東通原子力発電所1号炉審査資料	
資料番号	A1-CA-0099
提出年月日	2021年10月21日

東通原子力発電所 基準津波の策定について (コメント回答)(補足説明資料)

2021年10月21日
東北電力株式会社

【連動型地震と内閣府(2020)の想定津波群の比較】

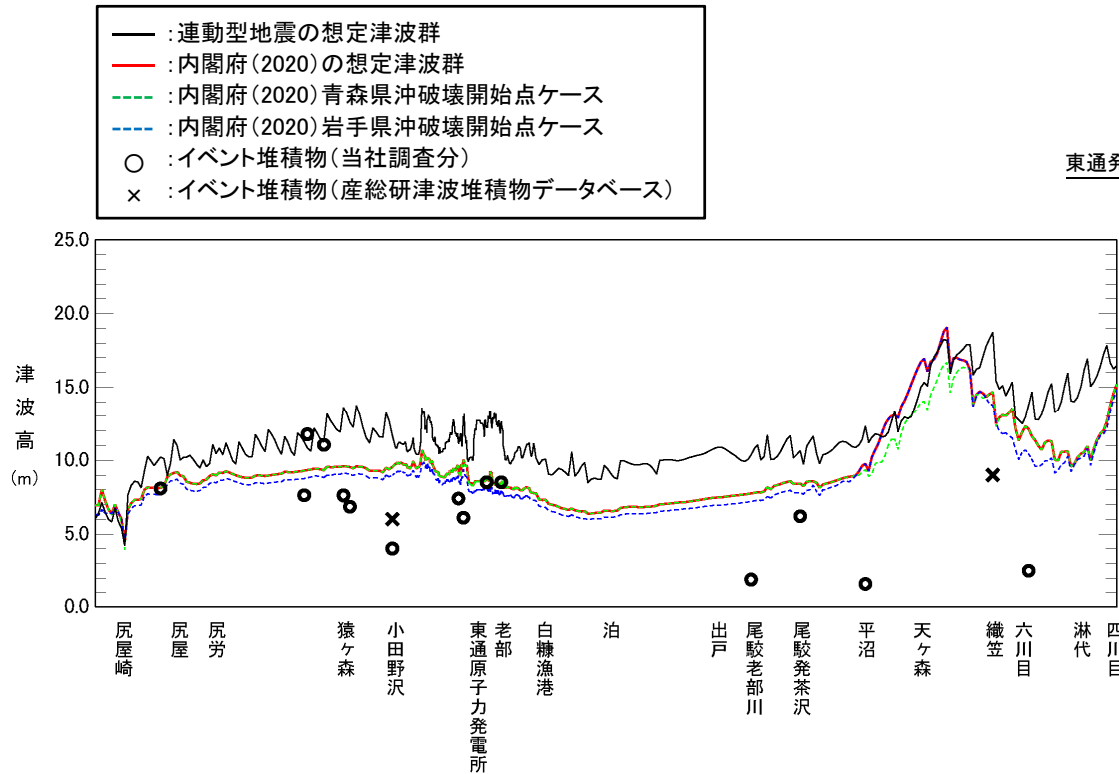
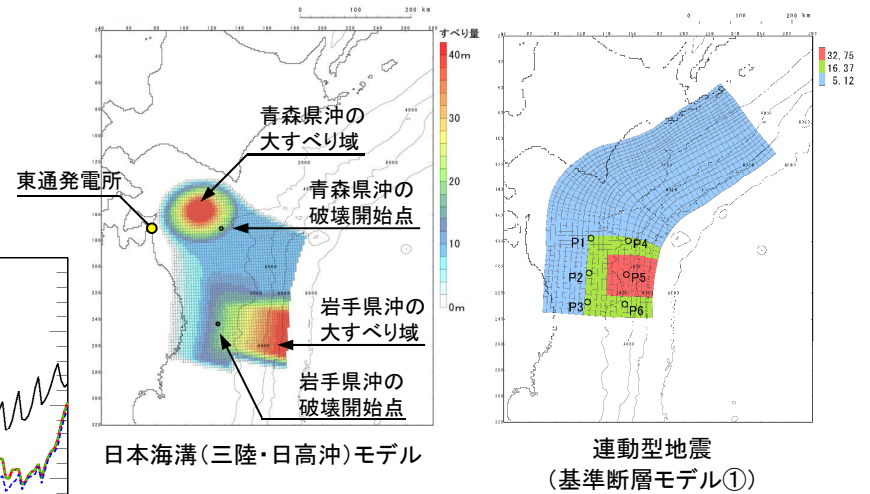
S200

- 青森県南部における平沼から天ヶ森付近の部分的な範囲において、内閣府(2020)の想定津波群が連動型の想定津波群を上回る要因について、内閣府(2020)日本海溝(三陸・日高沖)モデルの青森県沖に破壊開始点を設定したケース、岩手県沖に破壊開始点を設定したケース及び連動型地震の想定津波群に支配的な基準断層モデル①を対象に、津波の伝播特性(スナップショット)及び青森県沿岸の津波高(水位時刻歴波形)の比較から分析する。

【沿岸の津波高さに与える支配的要因】

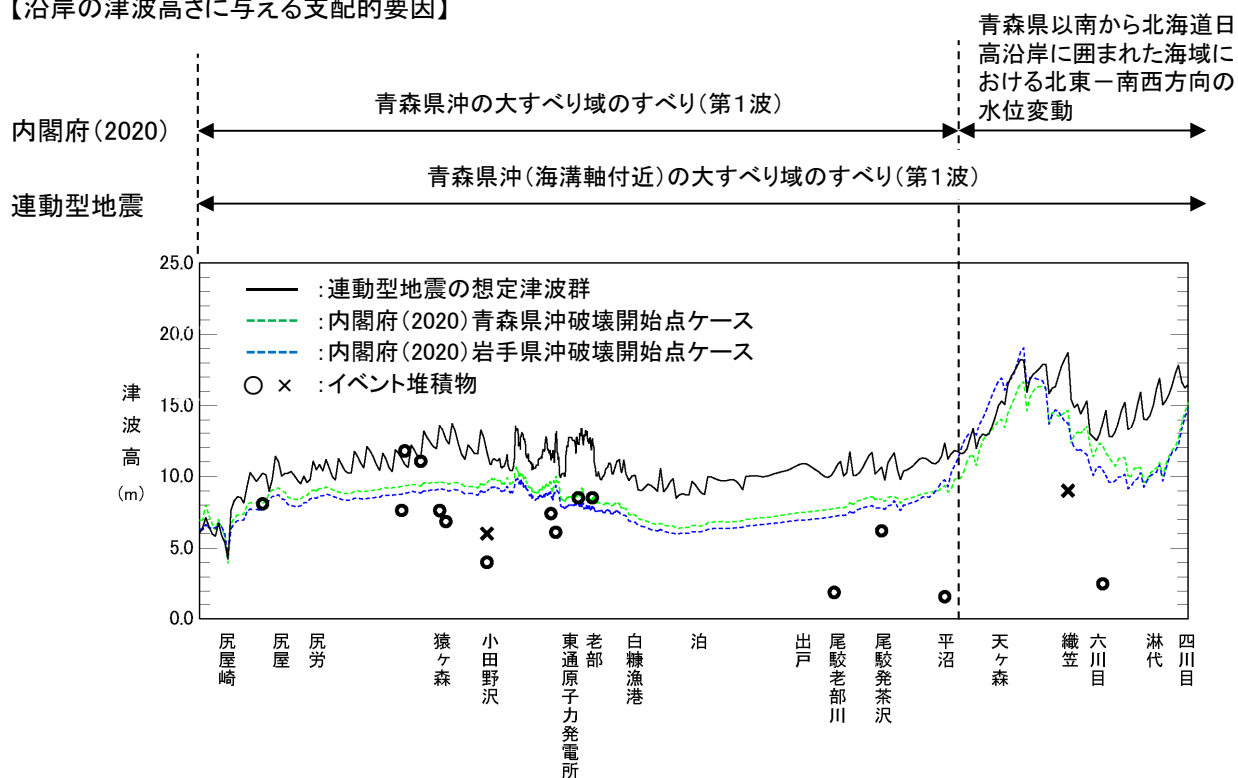
S200

- 青森県南部における平沼から天ヶ森付近の部分的な範囲において、内閣府(2020)の想定津波群が連動型の想定津波群を上回る要因について、内閣府(2020)による日本海溝(三陸・日高沖)モデル及び連動型地震の想定津波群に支配的な基準断層モデル①を対象に、津波の伝播特性(スナップショット)及び青森県沿岸の津波高(水位時刻歴波形)の比較から分析した。
- 分析の結果、連動型地震は青森県沿岸全域に亘って第1波の影響が支配的であるのに対し、内閣府(2020)については、青森県から北海道沿岸の閉鎖領域の中で青森県沖の大すべり域のすべりが発生するため、同すべりによる隆起・沈降に伴う水位変動が増幅し、平沼から天ヶ森付近の部分的な範囲で連動型地震の水位を上回ったものと考えられる。
- なお、発電所前面においては、上記の水位増幅は認められないことを確認した。

【プレート間地震と十勝沖・根室沖から岩手県沖北部の連動型地震の比較】

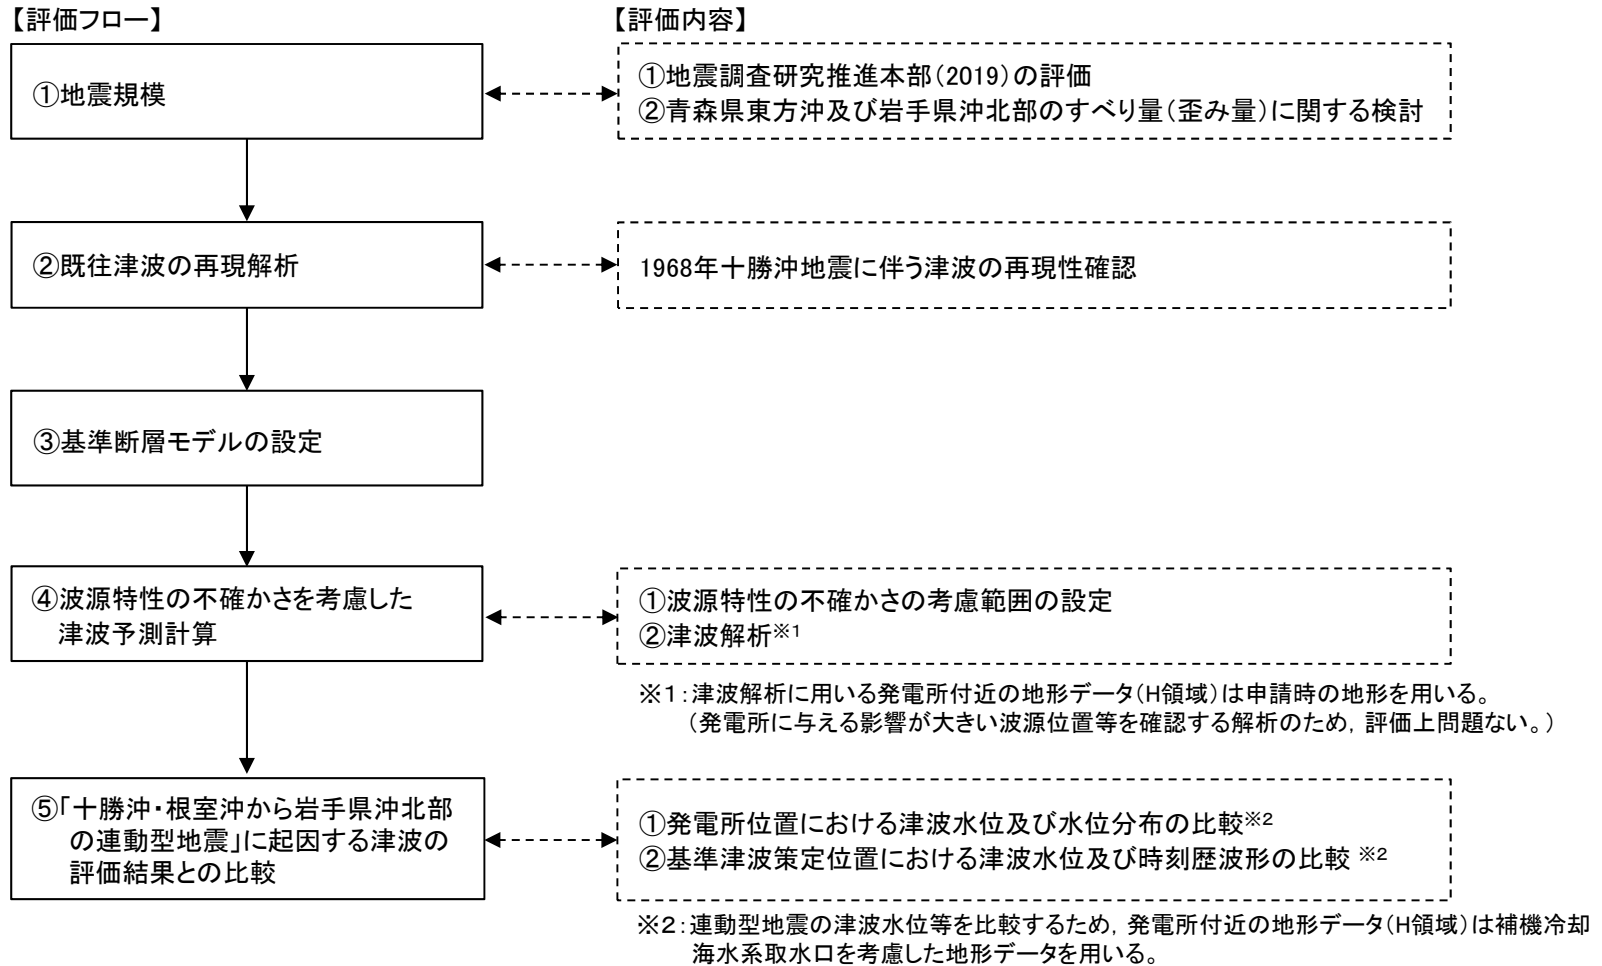
No.	コメント時期	コメント内容
S43	2016年8月26日 第394回審査会合	各断層モデルによる計算結果の比較から、プレート間地震は連動型地震に包含されるため、その位置付けを整理すること。

- 地震調査研究推進本部(2019)では、青森県東方沖及び岩手県沖北部の領域において、プレート間地震(M7.9)を評価していることを踏まえ、基準津波の評価対象地震の1つとして選定し、土木学会(2002, 2016)を参考に波源特性の不確かさを考慮して津波高さを評価した。
- ただし、プレート間地震の波源域及び地震規模は、十勝沖・根室沖から岩手県沖北部の連動型地震(Mw9.0)に包含されるとともに、連動型地震による基準津波策定位置及び敷地前面の津波高さと比較して十分小さいことを確認したことから、今回、影響検討用として位置付けを変更する。
